1.1 CONCEPTO TÉCNICO No. CT:	**6988**
1.2 ÁREA:	Técnica y de Gestión
1.3 COORDINACIÓN:	Investigación y Desarrollo
1.4 REFERENCIA CRUZADA RADICADO FOPAE:	2013ER13692
1.5 RESPUESTA OFICIAL No.	RO-64443

2.1 SOLICITANTE:	CURADURÍA URBANA No. 1
2.2 PROYECTO:	Cl 66 S 10 A 52 E
2.3 LOCALIDAD:	4. San Cristóbal
2.4 UPZ:	51. Los Libertadores
2.5 BARRIO O SECTOR CATASTRAL:	La Belleza
2.6 DIRECCIÓN:	Calle 66 Sur No. 10 A – 52 Este
2.7 CHIP:	AAA0006RTKL
2.8 MANZANA CATASTRAL:	11
2.9 PREDIO CATASTRAL:	7
2.10 ÁREA (Ha):	0.0646 (*)
2.11 FECHA DE VISITA:	8 de Agosto de 2013

Figura 1. Localización general del proyecto ubicado de la Carrera 11 Este No. 13 – 13 Sur, en el Plano Normativo de Amenaza por Remoción en Masa del POT (Decreto 190 de 2004), el cual se encuentra en *Amenaza Media*.

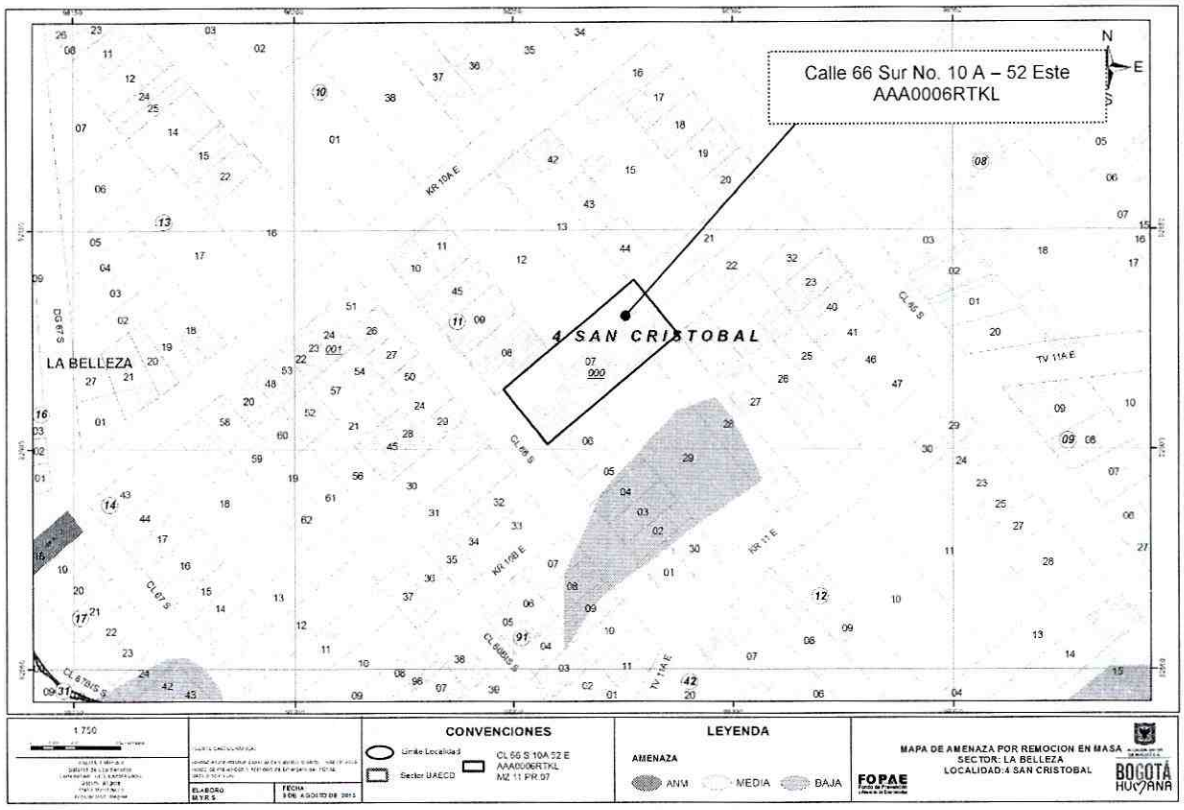
Conforme con el plano normativo de "Amenaza por Remoción en Masa" del Plan de Ordenamiento Territorial de Bogotá – POT, el sector del proyecto ubicado en la Calle 66 Sur No. 10 A – 52 Este, de la Localidad de San Cristóbal, se encuentra en una zona de *Amenaza Media* por procesos de remoción en masa (Figura 1).

Fotografía No. 1. Predio donde se desarrollará el proyecto ubicado en la Calle 66 Sur No. 10 A – 52 Este

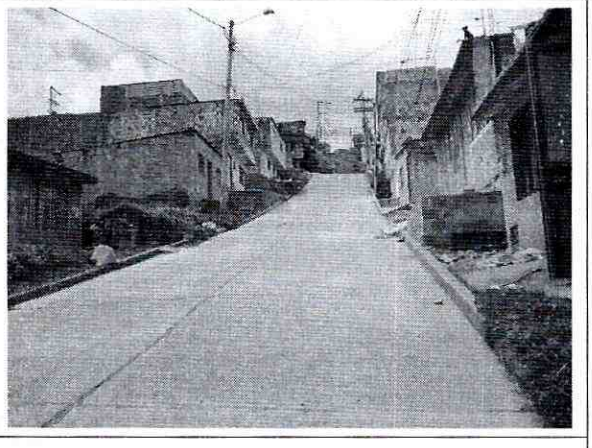
En el momento de la visita técnica al predio objeto del concepto técnico se encontró construida una (1) edificación de dos (2) pisos, con un sistema estructural en mampostería parcialmente confinada, teniendo en cuenta que la descripción corresponde sólo a una inspección visual que involucró únicamente la parte externa de la edificación.

Con base en la verificación técnica se pudo establecer que el predio en mención no presenta evidencias de afectación por procesos de remoción en masa, ni de carácter local, ni de carácter general en la ladera o zonas aledañas al predio evaluado. Igualmente, se pudo establecer que en las edificaciones aledañas no se evidenciaron daños o patologías que permitieran identificar o definir la presencia de procesos de inestabilidad geotécnica en el área del proyecto. No obstante, lo anterior, se advierte que cualquier intervención que se realice debe tener en cuenta la presencia de infraestructura aledaña por lo que el responsable del proyecto debe garantizar en todo momento la estabilidad general del lote y su entorno.
